Änderungen an der SBL-Nano Platine für den Atmega88V

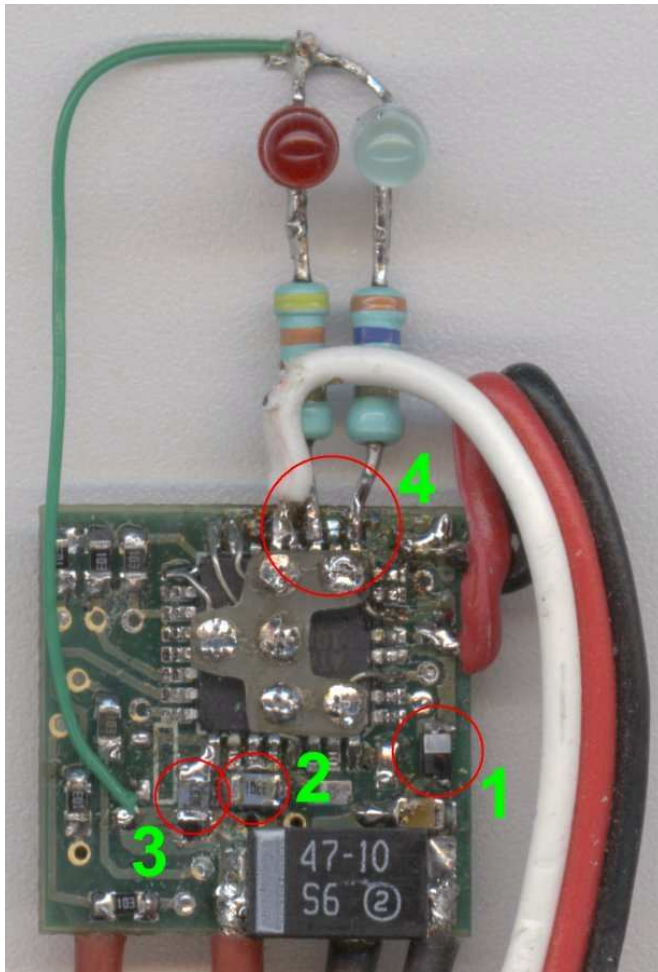
- 1.) Hier kann beim ATmega88V die BAT165 rein, die Thomas rausgesucht hatte.
- 2.) Statt des 1k Vorwiderstands für die LED kommt hier zuunterst ein 100nF und darüber ein 3k3 Widerstand
- 3.) An der Stelle der LED wird ein 10k Widerstand so eingelötet, daß die eine Seite auf der aufgekratzten Vcc-Accu Fläche angelötet wird und die andere Seite mit Pin17 und dem Kondensator/Widerstands Paar verlötet wird. Letzteres geht ganz gut mit einem Lötkeks.
- 4.) Die Akku-Zustandsanzeige wird direkt an die Ports gelötet. Die Widerstände können vermutlich SMD-Typen sein, weil die nur kurz belastet werden. Da die "Lichtorgel" ohnehin optisch vorteilhaft montiert werden sollte, kommen hier für den Einbau vermutlich ohnehin Kabel dran.
